Colón, 06 de Septiembre de 2021.
DRCL-SEEIA-AC- 006-0609-2021

De acuerdo a lo establecido en el artículo 43 de Decreto Ejecutivo No. 123 de 14 agosto de 2009, modificado por el Decreto Ejecutivo No. 155 de agosto de 2011, le solicitamos la primera información aclaratoria al Estudio de Impacto Ambiental (EsIA) Categoría I, titulado “**EDIFCIO RESIDENCIAL VERANDA**” a desarrollarse Corregimiento de Sabanitas, Distrito de Colón y Provincia de Colón, que consiste en lo siguiente:

ACLARACION A ESTUDIO DE IMPACTO AMBIENTAL
CATEGORIA I

PROYECTO: EDIFCIO RESIDENCIAL VERANDA

ELEVACION LAT. IZQUIERDA

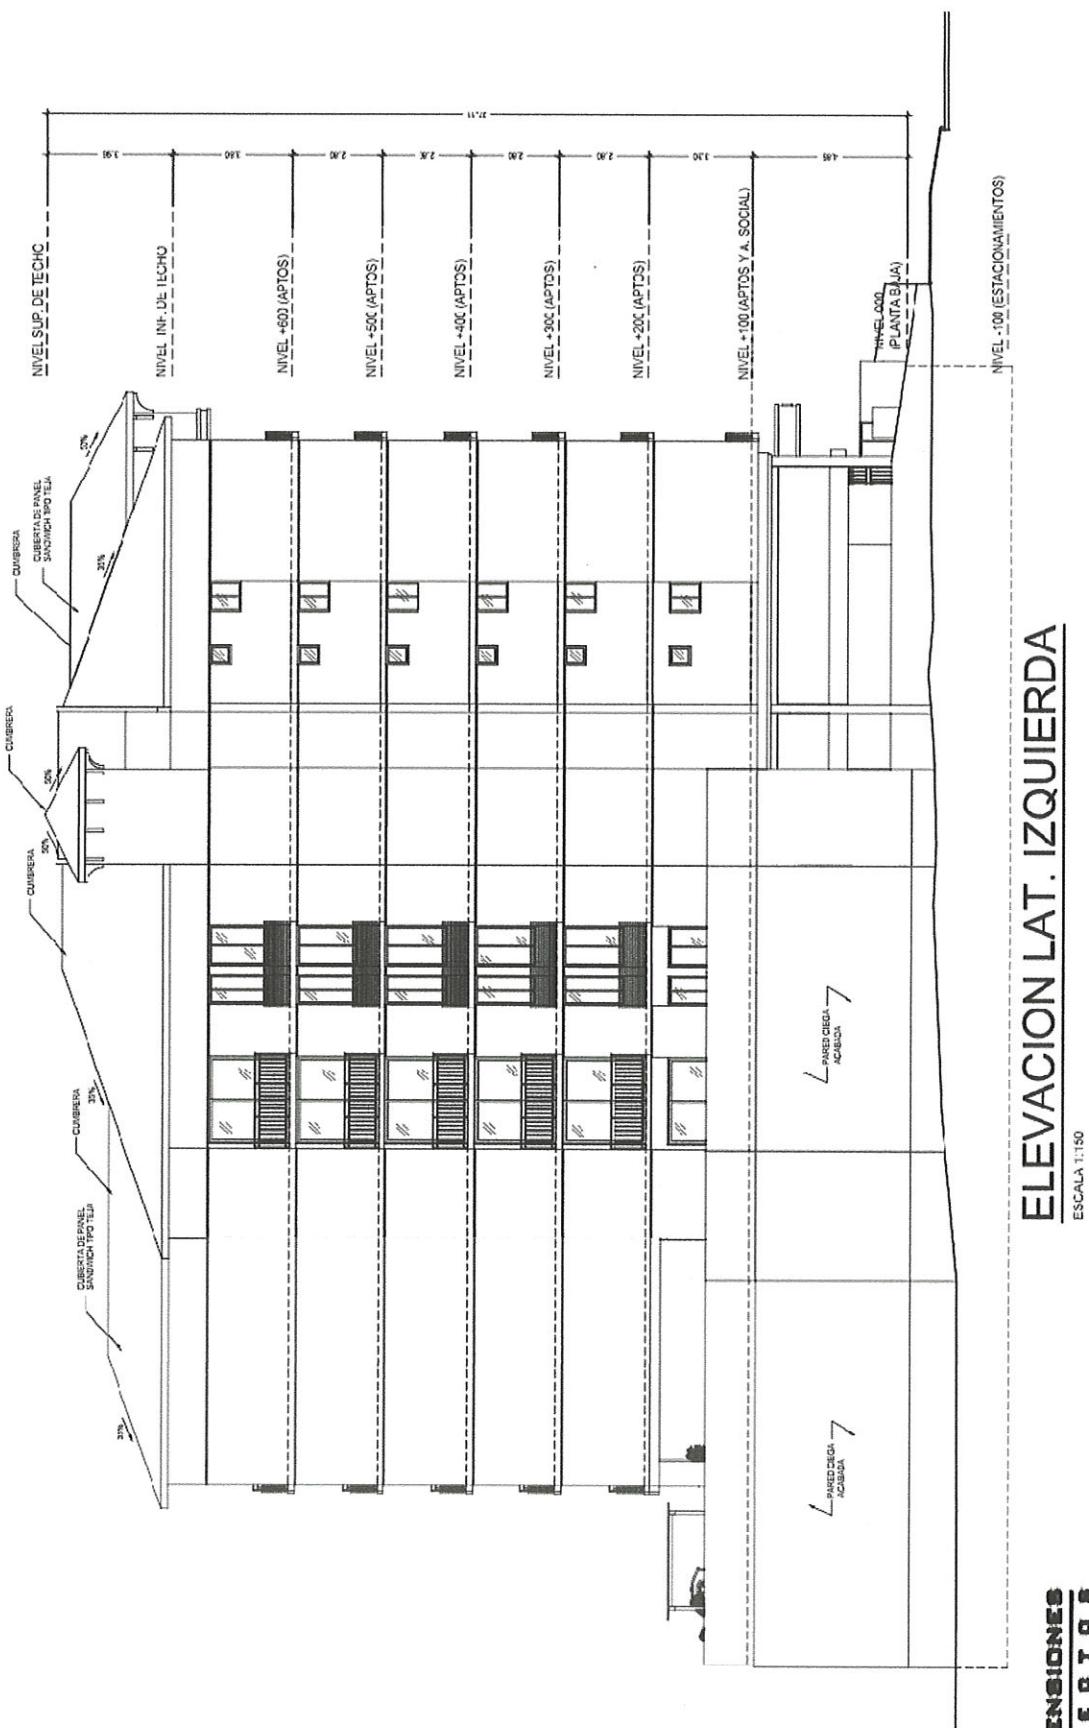
- b. Presentar monitoreo de Ruido en el área de influencia directa del proyecto, realizado por una persona idónea, aportar el informe de monitoreo de ruido original o notariado, adjuntar certificado de calibración de los equipos utilizados para dicha medición, legible y en español.
5. En la página 44 del EsIA donde se presenta los planos del proyecto P.H. Terrazas de Sabanitas, no son legibles por lo que deberá presentar los planos legibles.

4. Presentamos en los anexos Análisis de Calidad de Aire y Análisis de Monitoreo de Ruido.
5. Adjuntamos Planos Legibles.

PLANTA DE TRATAMIENTO

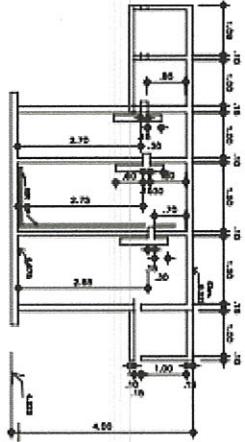
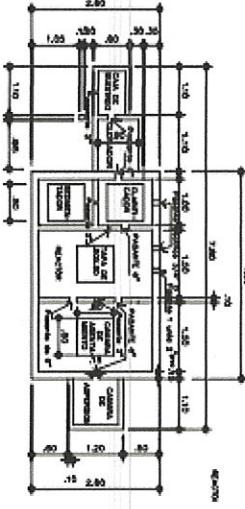
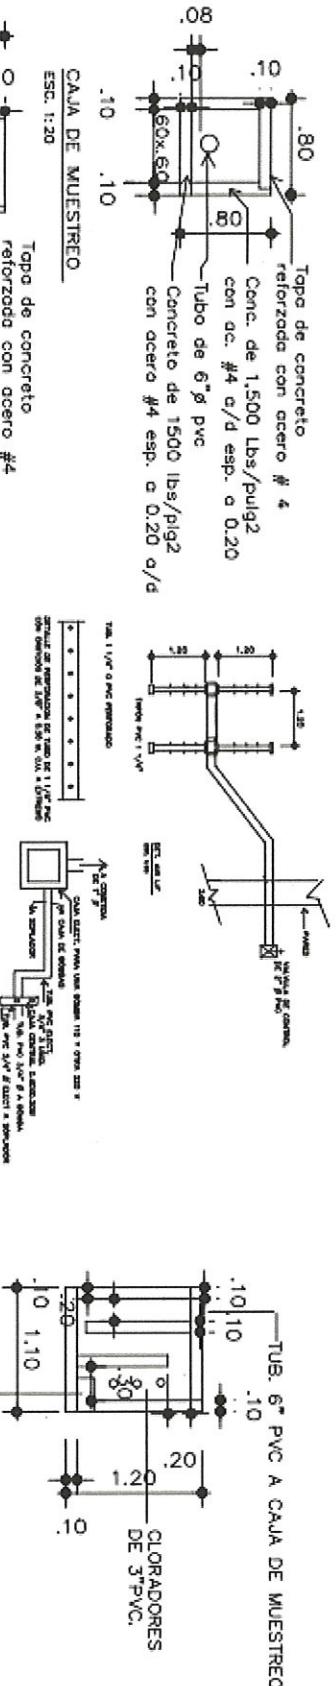
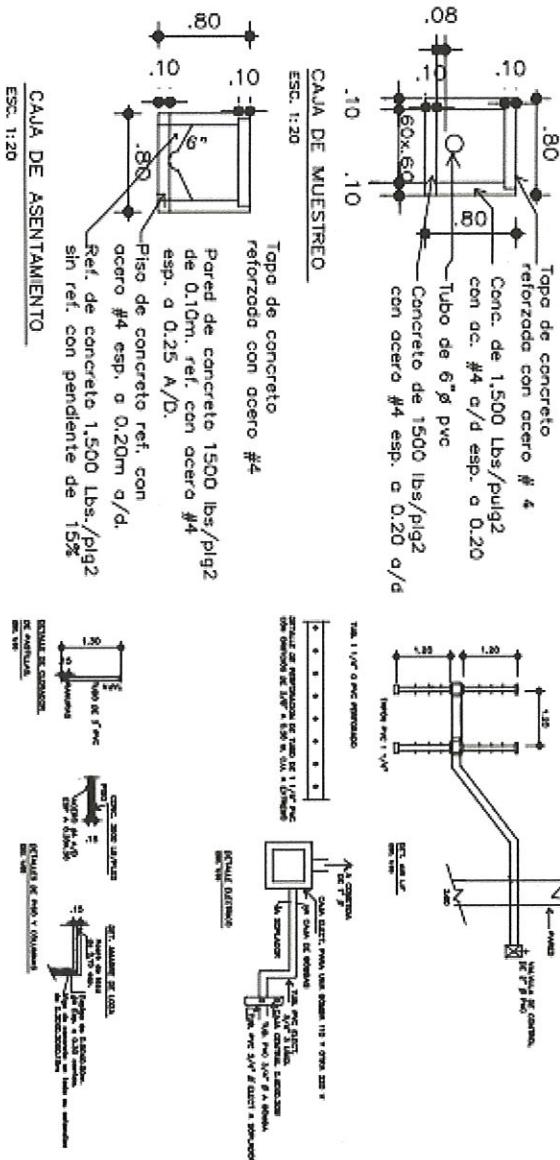
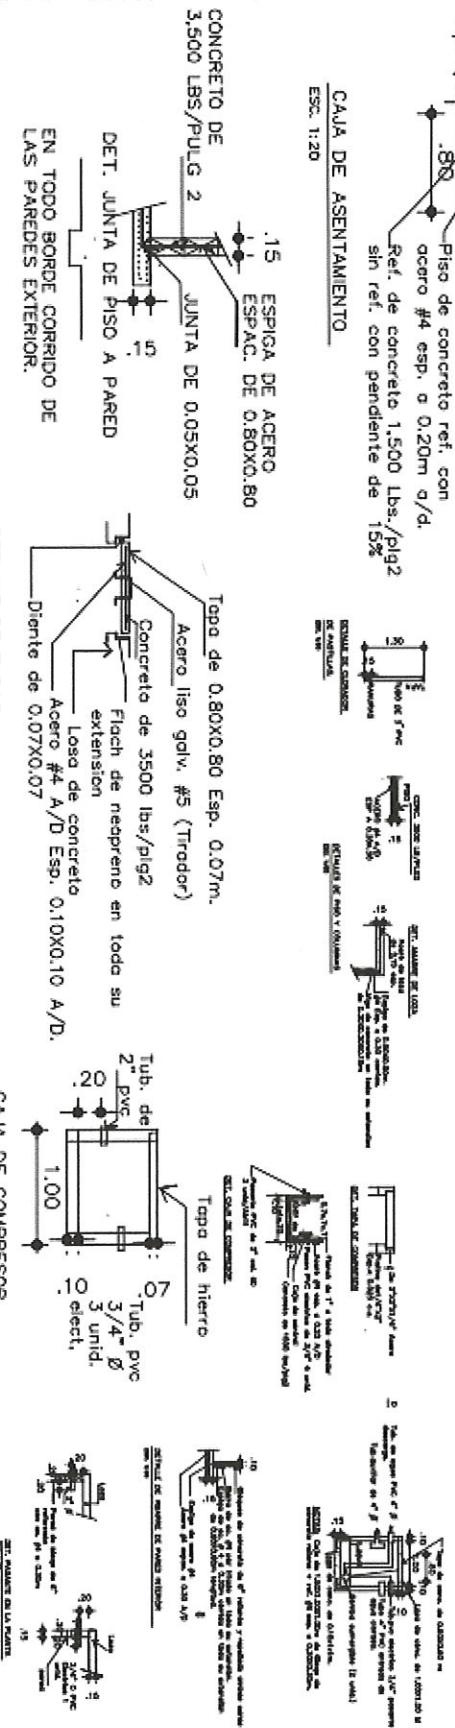
- b. Presentar descripción gráfica y escrita de las estructuras de la PTAR y el tipo de tratamiento con el cual funciona la PTAR en mención y la capacidad estructural de la PTAR actual y futura.

La descarga de la PTAR será dedicada (descarga independiente) por un tubo de aproximadamente 6 pulgadas y la misma será paralela a la tubería de la descarga de la PTAR ya existente en la Plaza Comercial y la descarga se realizará en la quebrada que está en el frente donde se descarga actualmente la planta existente de la Plaza Comercial.

- Tanque de hormigón con sus paredes internas y losa superior, en la cual se tratarán las Aguas Negras (Planta de tratamiento Biológico). Además, contará con tapas y marcos termoplásticos para acceder al mismo. Además, tendrá un cuarto de control con sus puertas de metal que albergará los tableros de control y sobre la misma se erigirá el lecho de secado que tendrá sus techos desmontables. La estructura será en Hormigón Armado Tipo IS, con lo cual de reduce al mínimo los problemas de corrosión y mantenimiento de la estructura, construida en forma modular.

- Dos (2) sopladores de aire sumergibles de 5.0HP cada uno. Además, incluye un juego de cadenas y sogas para poder levantar los equipos.
- Válvula de alivio, tubería de distribución de aire, retornos de lodos, retornos de nata (skimmer)

- Un (1) dosificador de Tableta de Cloro Jet Chlor, de operación hidráulica y automática.
- Suministro e instalación de un Centro de Control de Motores, que incluye entre otras cosas: timer, fliton, protector de voltaje, contactor, protector térmico, interruptor selector de 3 posiciones (Manual, Apagado, Automático)

- Una estación de bombeo de aguas servidas crudas, construida en hormigón armado, construida de forma modular. Contará con una canasta para la retención de sólidos y dos (2) bombas sumergibles de 1HP, monofásicas, 230 voltios, las cuales pueden impulsar sólidos esféricos de hasta 2 pulgadas de diámetro.
